# RENESAS TECHNICAL UPDATE

製品分類	MPU & MCU	発行番号	TN-16C-A225A/J	Rev.	第1版
題名	R32C/116グループ ユーザーズマニュアル ハードウェア編の誤記訂正		情報分類	技術情報	
適用製品	R32C/116グループ	対象ロット等	関連資料	R32C/116グループ ユーザーズマニュアル ハードウェア編 Rev.1.10 (RJJ09B0564-0110)

R32C/116グループ ユーザーズマニュアル ハードウェア編 Rev.1.10において誤記がありましたので、以下のとおり訂正いたします。

図8.1 クロック発生回路のブロック図

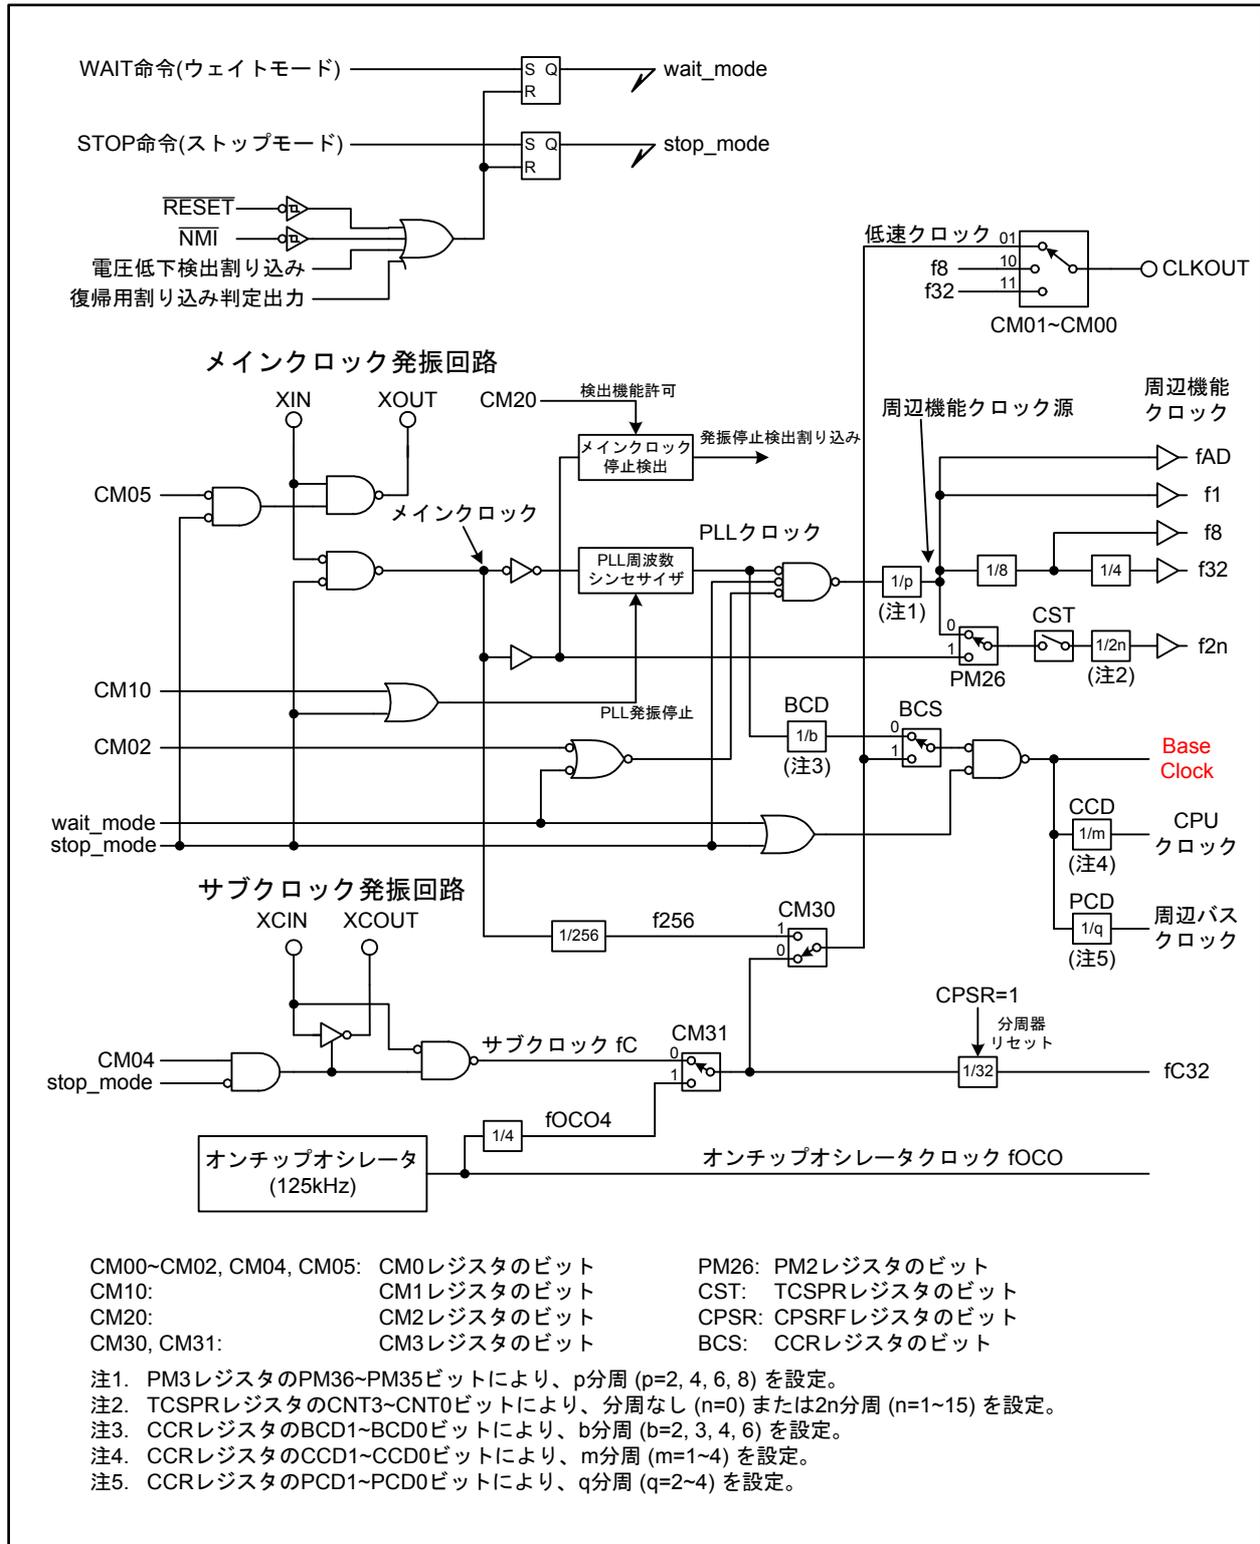
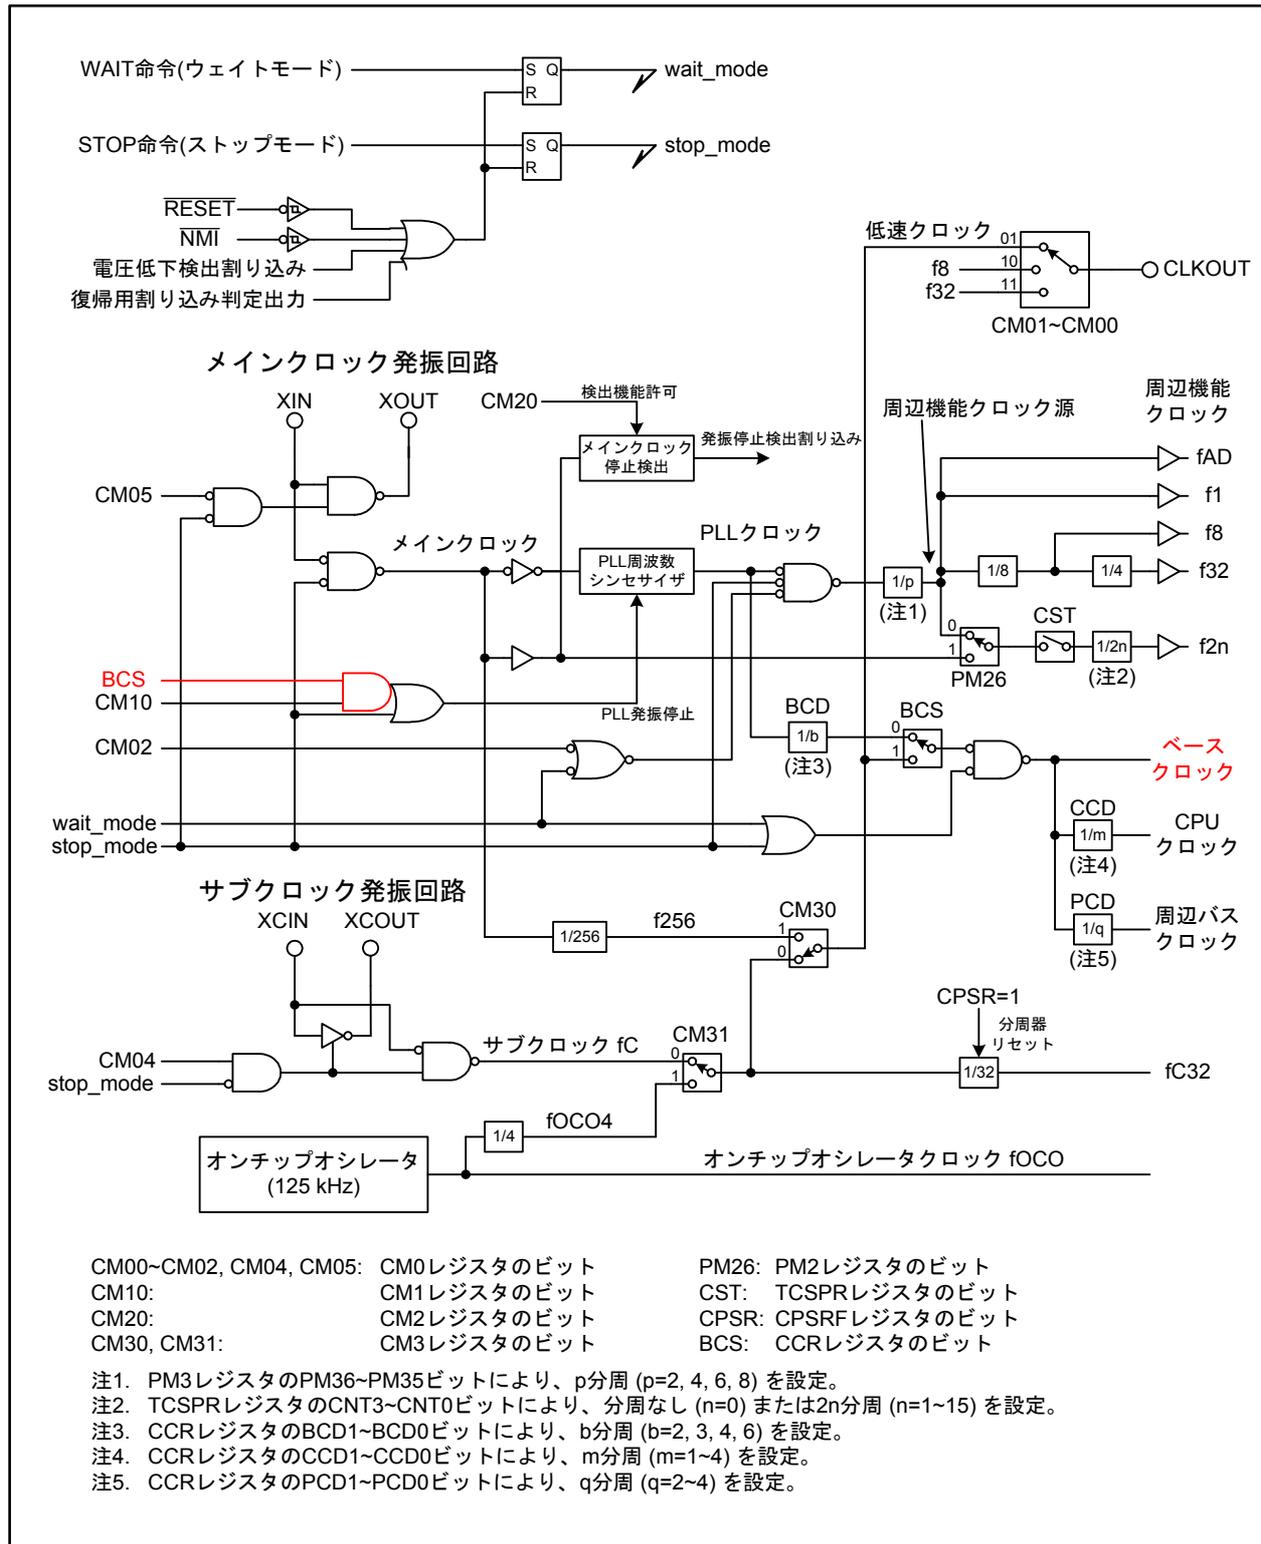
•Page 70 of 516

図8.1を以下のとおり訂正いたします。

図21.1 CRC演算回路のブロック図

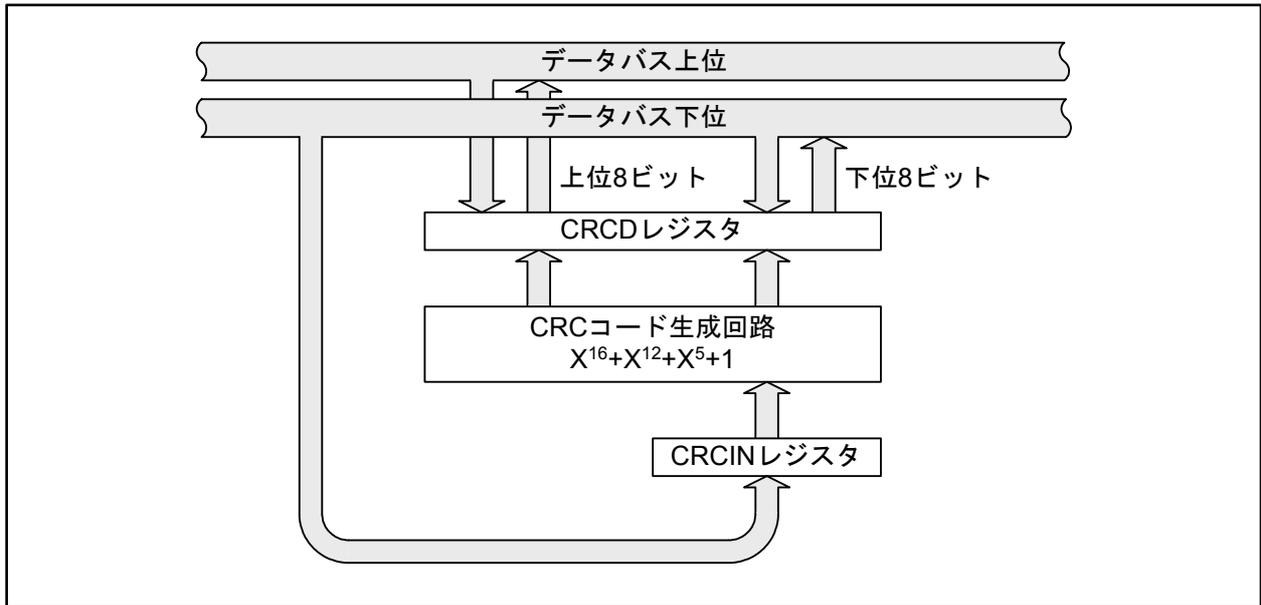
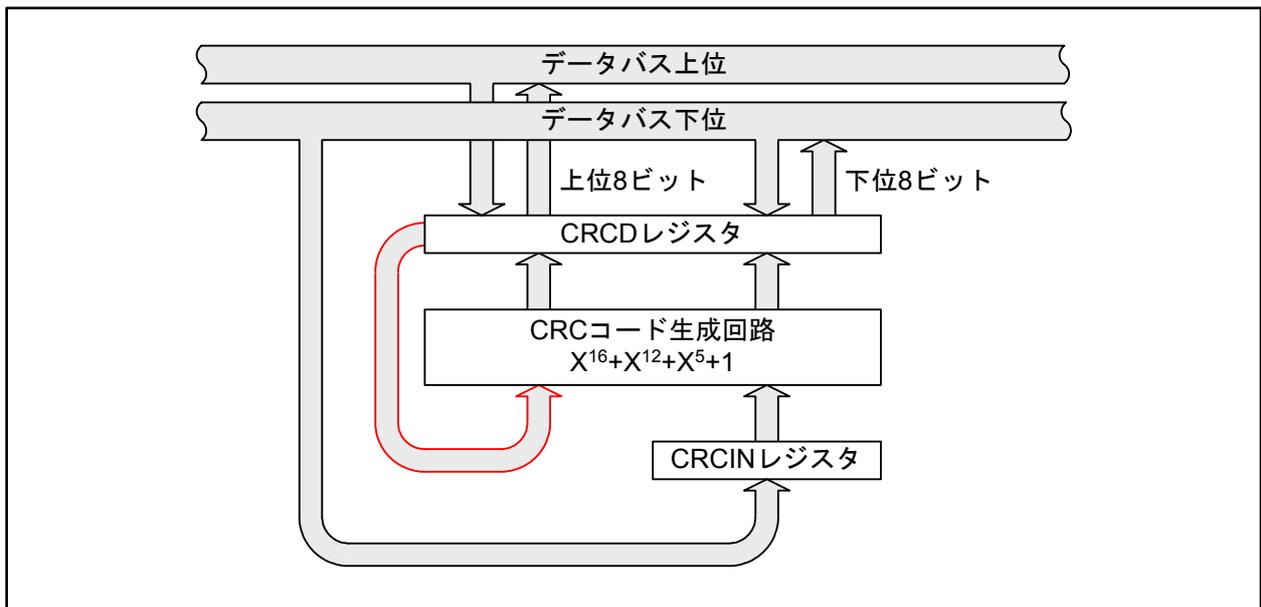
•Page 303 of 516

図21.1を以下のとおり訂正いたします。

図25.1 入出力端子ブロック図(代表例) (i=0~15、j=0~7)

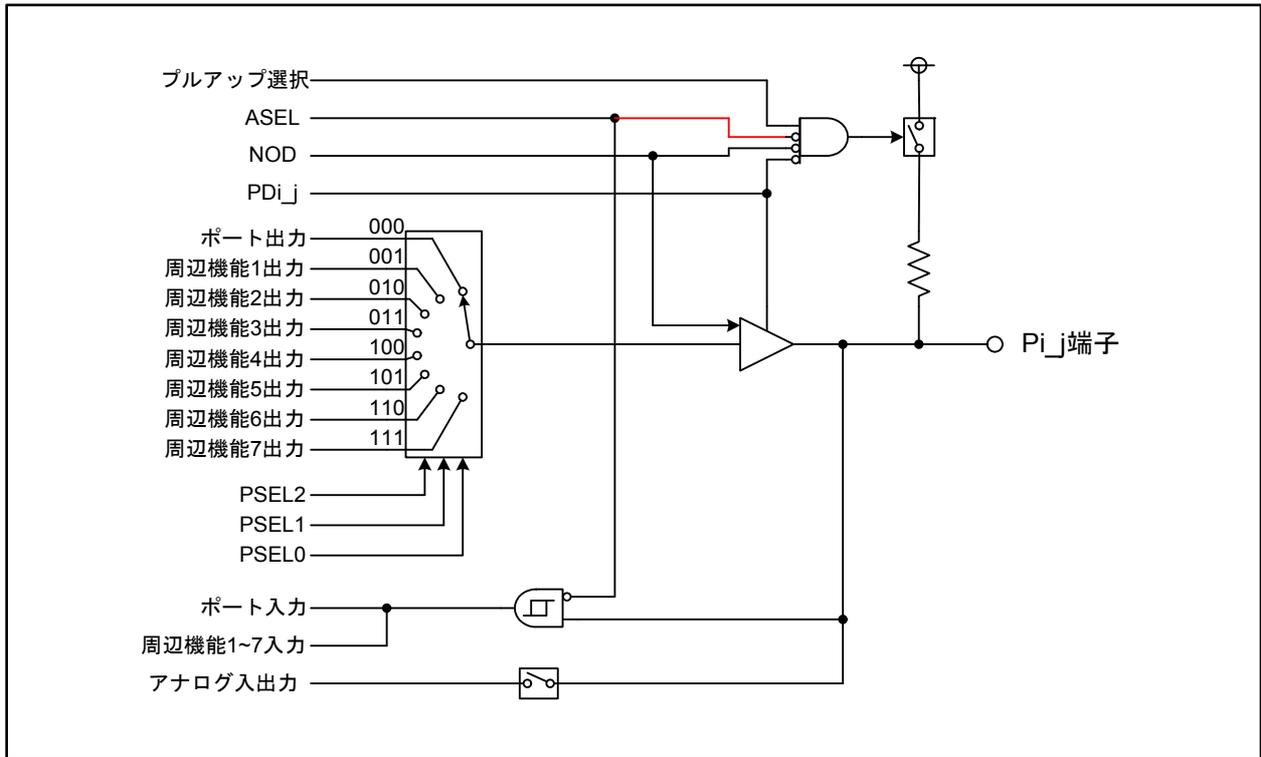
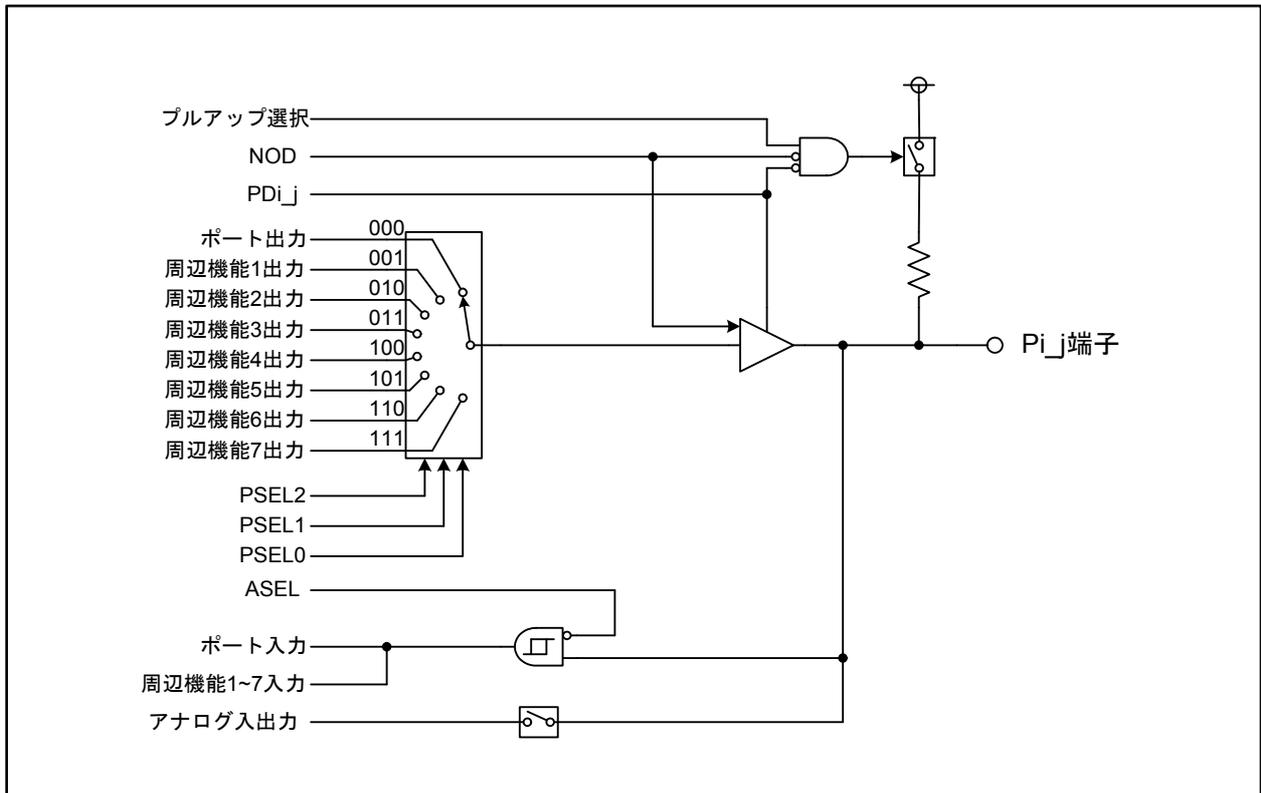
•Page 389 of 516

図25.1を以下のとおり訂正いたします(TN-16C-A200A/J参照)。
